Oggetto: **[ID: 9152] Procedura di Valutazione di Impatto Ambientale, ai sensi dell'art. 23 del D. Lgs 152/2006, e s.m.i., relativa al progetto di impianto agrivoltaico per la produzione di energia da fonte solare nel Comune di Serramanna (SU) denominato "Serramanna 2" della potenza nominale di 27,1362 MWp. Proponente: Tisi S.r.l.- Autorità Competente: Ministero dell'Ambiente e della Sicurezza energetica (M.A.S.E.). Comunicazione**

[ID: 9152] Procedura di Valutazione di Impatto Ambientale (V.I.A.), ai sensi dell'art. 23 del D.Lgs. 152/2006, e s.m.i, relativa al progetto "Impianto agrivoltaico per la produzione di energia da fonte solare nel Comune di Serramanna (SU) denominato "Serramanna 2" della potenza nominale di 27,1362 MWp. Proponente: Tisi S.r.l. - Autorità Competente: Ministero dell'Ambiente e della Sicurezza Energetica (M.A.S. E.)

Opere del Sistema Idrico Multipartimentale Regionale (SIMR)
Individuazione interferenze con cavidotto MT - Impianto agrivoltaico Serramanna 2- TISI Srl

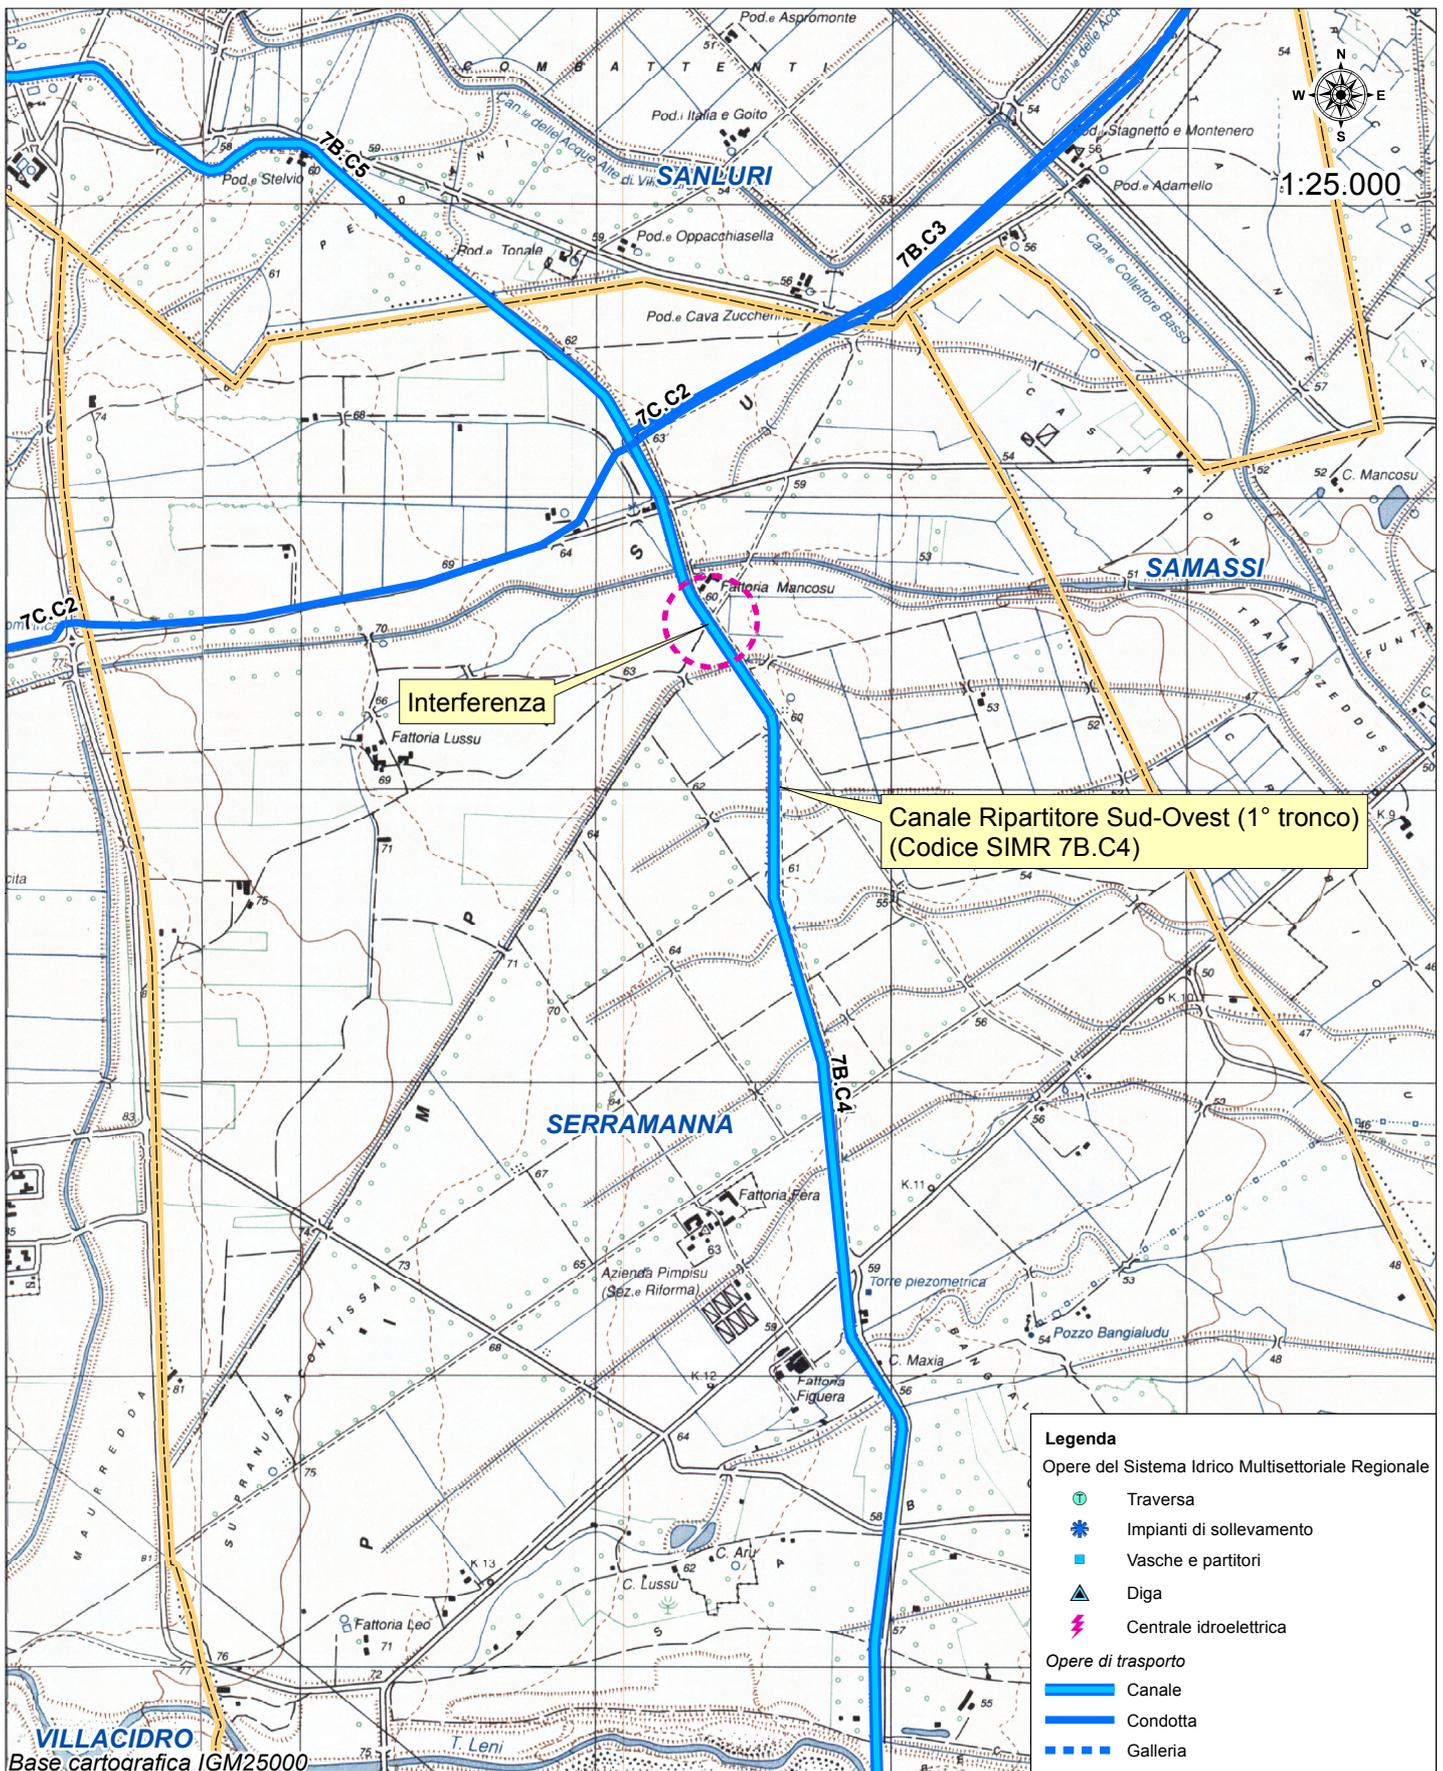
- **Canale ripartitore Sud-Ovest 1° tronco (Codice SIMR 7B.C4)**
Interferenza cavidotto MT (Attraversamento 4)

- a) le interferenze tra elettrodotta e canale dovranno essere risolte con la tecnica del sottopasso del canale da parte dell'elettrodotta con l'impiego di tecnologie "trenchless" ad **una distanza non inferiore a 1,50 m dal fondo del canale** per un tratto di sviluppo non inferiore alla larghezza del canale e delle strade di servizio eventualmente presenti.

- b) l'elettrodotta per tutto lo sviluppo dell'interferenza dovrà essere segnalato con apposito nastro rosso, inoltre dovranno essere disposti, fuori terra, alle estremità prima e dopo l'interferenza, delle segnalazioni fisse (con cartelli e targhe) che materializzino l'asse dei cavidotti in cui siano riportate in apposita targhetta inamovibile le informazioni tecniche della linea, la profondità di posa della stessa e il riferimento telefonico del responsabile dell'impianto da contattare in caso di necessità;

- c) eventuali parallelismi tra cavidotto e le opere del SIMR dovranno essere realizzati senza interessare la fascia di pertinenza dell'opera sottoposta a servitù o esproprio ed, in ogni caso, a una distanza sufficiente ad evitare interferenze con l'esecuzione degli interventi di manutenzione delle opere SIMR;
